PRODUKT	AVD.	GRUPP
P	2	25
BETR.		NR
Avgassystem		6
140, 164, 240, 260		DATUM
1974 - 1975		Nov.
		77

Servicemeddelande

Kvalitetsförbättring

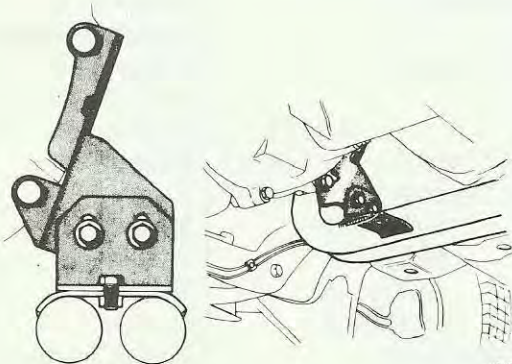
- A. Bakre avgassystem i aluminiserat material (rör över bakaxel, bakre ljuddämpare och bakre rör).

Dessa detaljer kan även användas på 1974 och 1975-års modeller. Vid byte till detaljer av nytt utförande måste alla tre delarna bytas samtidigt.

Dessutom måste bakre ljuddämparens upphängningsanordning ändras. (Detaljnummer se baksidan).

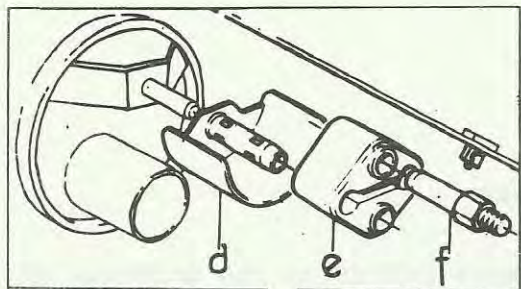
- B. (Endast B20A och B21A/E) ändrad upphängning av och förbättrad kvalitet på främre rör. Genom att montera den nya upphängningen kan det nya främre röret användas även för 1975-års modeller.

(Detaljnummer se baksida).

Främre rör med konsol (Endast B20A och B21 A/E 1975 års modell, exklusive B21 E Schweiz)

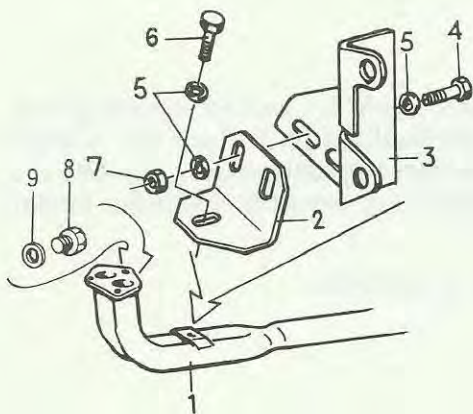
Obs! Den gamla ljuddämparupphängningens övre fästmutter måste återmonteras för att undvika skrammel i fästplåten.
